ADICIÓN No. 1 AL CONTRATO ELECTRONICO No. 845 de 2023	
CONTRATO NO.	**845 de 2023**
CONTRATANTE	**MUNICIPIO DE TUNJA**
NIT	**891800846-1**
CONTRATISTA	**DISEÑO INTERVENTORIA Y CONSTRUCCION DINCO SAS**
IDENTIFICACIÓN	**Nit No. 900624568-4**
REPRESENTANTE LEGAL	**YEISON FABIAN VELOZA VALCARCEL**
IDENTIFICACIÓN	**C.C. No. 1.049.616.490**
OBJETO	**SIT–92 MANTENIMIENTO, ADECUACIÓN Y REPARACIÓN LOCATIVA A LA VIVIENDA DE LA SEÑORA MARÍA ALIX TORRES CAMACHO AFECTADA POR LA OLA INVERNAL, DE CONFORMIDAD A LO ESTABLECIDO EN LA TUTELA 2017 – 046 EN CONTRA DEL MUNICIPIO DE TUNJA – BOYACÁ EQUIDAD DE GÉNERO Y DESARROLLO SOCIAL DEL MUNICIPIO DE TUNJA**
VALOR INICIAL:	**VEINTICUATRO MILLONES DOSCIENTOS CUATRO MIL OCHOCIENTOS SEIS PESOS M/CTE ($24.204.806)**
VALOR ADICIONAL No. 01:	**CUATRO MILLONES TRESCIENTOS DOCE MIL NOVECIENTOS SETENTA Y SEIS PESOS M/CTE ($4.312.976,00)**
VALOR TOTAL:	**VEINTIOCHO MILLONES QUINIENTOS DIECISIETE MIL SETECIENTOS OCHENTA Y DOS M/CTE ($28.517.782)**

1.- Que el Municipio de Tunja, celebró el contrato de obra No**. 845 DE 2023** con DISEÑO INTERVENTORIA Y CONSTRUCCION DINCO SAS con Nit No. 900624568-4 Representado Legalmente por el señor **YEISON FABIAN VELOZA VALCAR

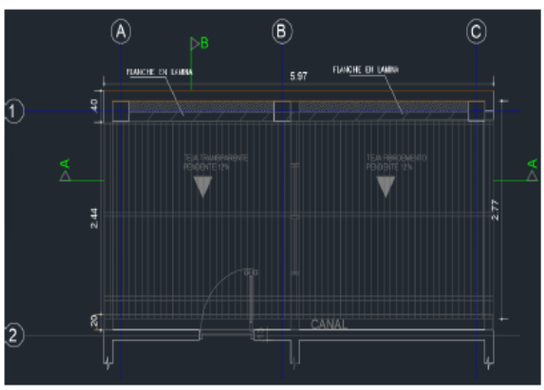
14.1. 1.12.30. SUMINISTRO E INSTALACIÓN CUBIERTA EN TEJA TRANSPARENTE No. 6 NO INCLUYE ENTRAMADO: Necesaria para darle iluminación al patio de ropas y que permita el secado de ropa evitando humedades en la casa, toda vez que generaría más calor y permite el secado de manera rápida.

Patio	3.00	3.00				9.00
		TOTAL						9.00
ELABORÓ:		REVISÓ:		APROBÓ				
FIRMA:		FIRMA:						
REPRESENTANTE LEGAL		SUPERVISIÓN

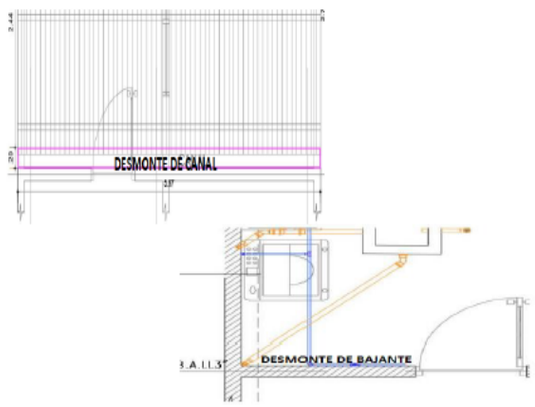
14.2. 1.01.49. DESMONTE CANALES – BAJANTES: Actividad necesaria para llevar a cabo el cambio de la misma, teniendo en cuenta que la existente está colmatada de tierra, la cual hace que el agua de escorrentía de la cubierta no sea evacuada de manera óptima y no sea rebosada por encima de la misma.

DESCRIPCIÓN	LARGO (m)	ANCHO (m)	ESPESOR (M)	PESO (Kg)	CANTIDAD	TOTAL
Patio	3.00					3.00
Habitación	3.00					3.00
TOTAL						6.00

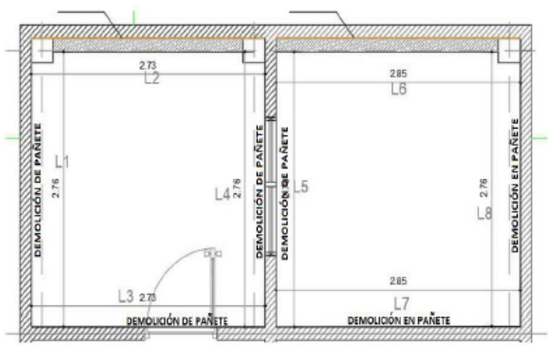
14.3. 1.01.34. DEMOLICIÓN PAÑETES: Actividad necesaria para hacer el retiro de los pañetes existente que presentan humedades y moho en los mismo, lo cual puede afectar la calidad de obra como la aplicación del estuco, saltando y dañando el mismo.

DESCRIPCIÓN	LARGO (m)	ANCHO (m)	ESPESOR (M)	PESO (Kg)	CANTIDAD	TOTAL
Muro patio	2.80	2.70			1.00	7.56
	1.45	2.80			1.00	4.06
	1.26	2.23			1.00	2.81
	0.83	0.52			- 1.00	- 0.43
	1.56	0.25			1.00	0.39
	0.75	0.94			1.00	0.71
	2.60	2.70			2.00	14.04
	1.20	1.20			- 1.00	- 1.44
Muro Habitación	2.10	1.10			1.00	2.31
	2.10	0.80			1.00	1.68
	2.60	2.70			2.00	14.04
	1.20	1.20			- 1.00	- 1.44
	0.90	0.35			1.00	0.32
	2.82	2.70			1.00	7.61
TOTAL						52.21

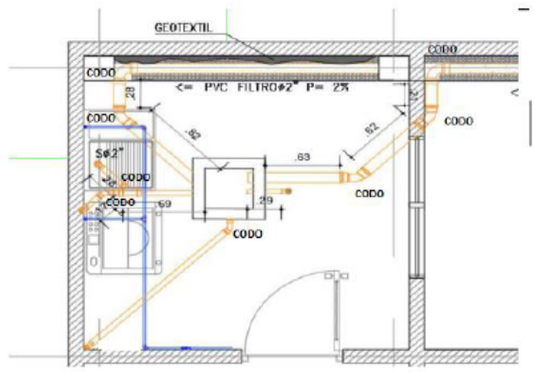
14.4. 2.05.31. SUMINISTRO E INSTALACION CODO PVC SANITARIO D=2": Accesorio necesario para poder dirigir el agua de los drenes y puntos hidráulicos de lavadero y lavadora.

DESCRIPCIÓN	LARGO (m)	ANCHO (m)	ESPESOR (M)	PESO (Kg)	CANTIDAD	TOTAL
Dren patio					2.00	2.0
Dren habitación					2.00	2.0
Lavadora					2.00	2.0
Lavadero					2.00	2.0
TOTAL						8.00

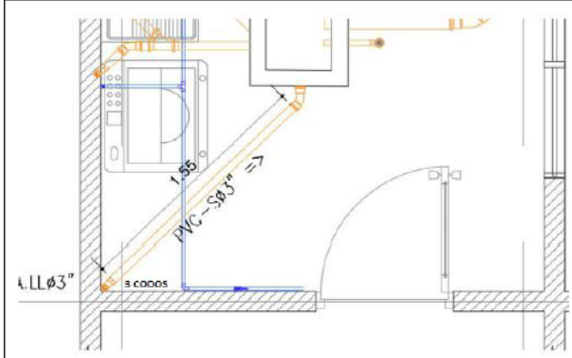
14.5. 2.05.32. SUMINISTRO E INSTALACION CODO PVC SANITARIO D=3": Accesorio necesario para poder dirigir el agua de la bajante.
14.6. 1.11.40. SUMINISTRO E INSTALACIÓN DE GUARDAESCOBA VIROLA 8 CM: Actividad necesaria para darle el acabado al enchape a instalar en el patio y la habitación.

DESCRIPCIÓN	LARGO (m)	ANCHO (m)	ESPESOR (M)	PESO (Kg)	CANTIDAD	TOTAL
Bajante					3.00	3.00
TOTAL						3.00

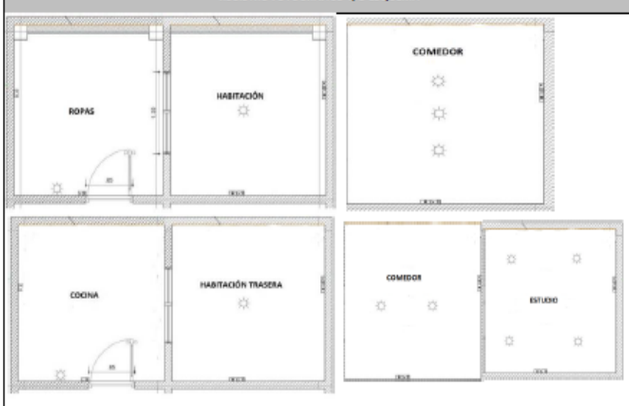
14.7. 1.07.18. SUMINISTRO E INSTALACIÓN PANEL LED SOBREPONER: Actividad necesaria para darle iluminación a la vivienda, toda vez que presenta rosetas en mal estado.

DESCRIPCIÓN	LONGITUD (m)	ANCHO (m)	ESPESOR (M)	PESO (Kg)	CANTIDAD	TOTAL
Patio					1.00	1.00
Habitación trasera					1.00	1.00
Habitación delantera					1.00	1.00
Cocina					1.00	1.00
Sala					2.00	2.00
Comedor					3.00	3.00
Estudio					4.00	4.00
TOTAL						13.00

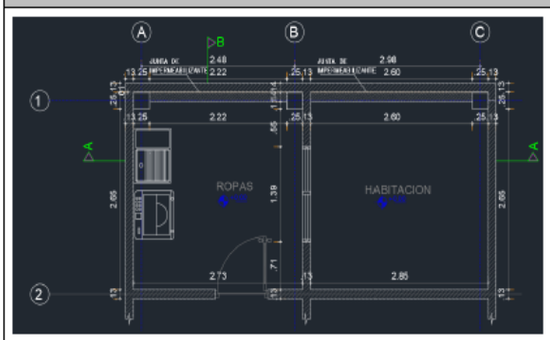
14.11. 1.04.15. MURO EN BLOQUE No.5 E=0.12 MTS: Actividad necesaria para la alineación del paramento posterior de la vivienda con las viviendas vecinas.

MURO PERIMETRAL POSTERIOR	6.00	0.62				3.72
	TOTAL						3.72

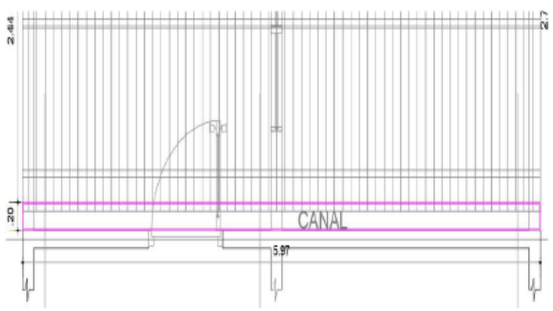
14.12. 1.12.05. SUMINISTRO E INSTALACIÓN DE CANAL PAVCO RAINGO: Actividad necesaria para la recolección del agua lluvia de las cubiertas y que disminuya el ruido generado por el agua.

Unión cubiertas					6.00	6.00
	TOTAL						6.00
